10. Toelichting visuele controle installatie

10.1 Begane grond

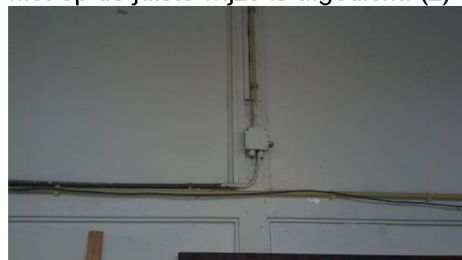
12. in ruimte 26 bevindt zich een schakelaar waarvan het afdek materiaal ontbreekt. (2)

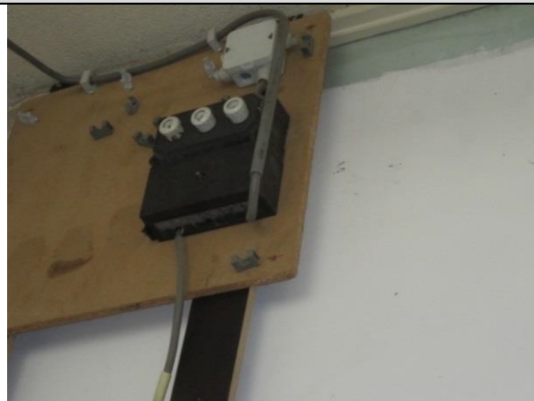
16. In ruimte 14 bevindt zich een leiding die niet deugdelijk bevestigd is. (2)

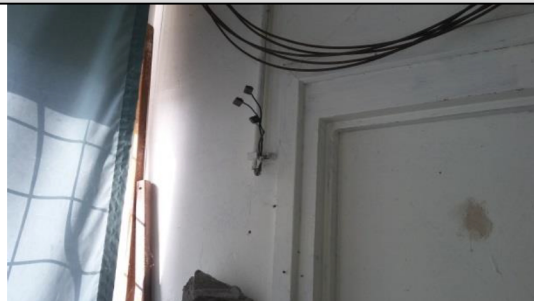
20. In ruimte 7 bevindt zich een kabellaskaboot waaruit een leiding steekt die niet op de juiste wijze is afgewerkt. (2)

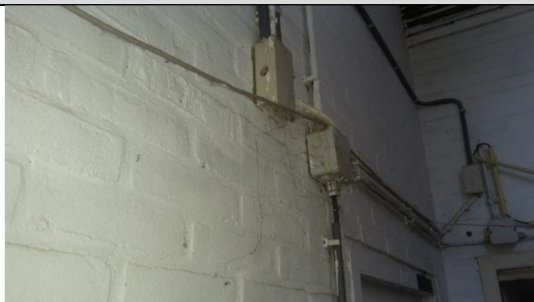
25. In de hal bevinden zich schakelaars van de onderste ontbreekt de afdekkap. (2)
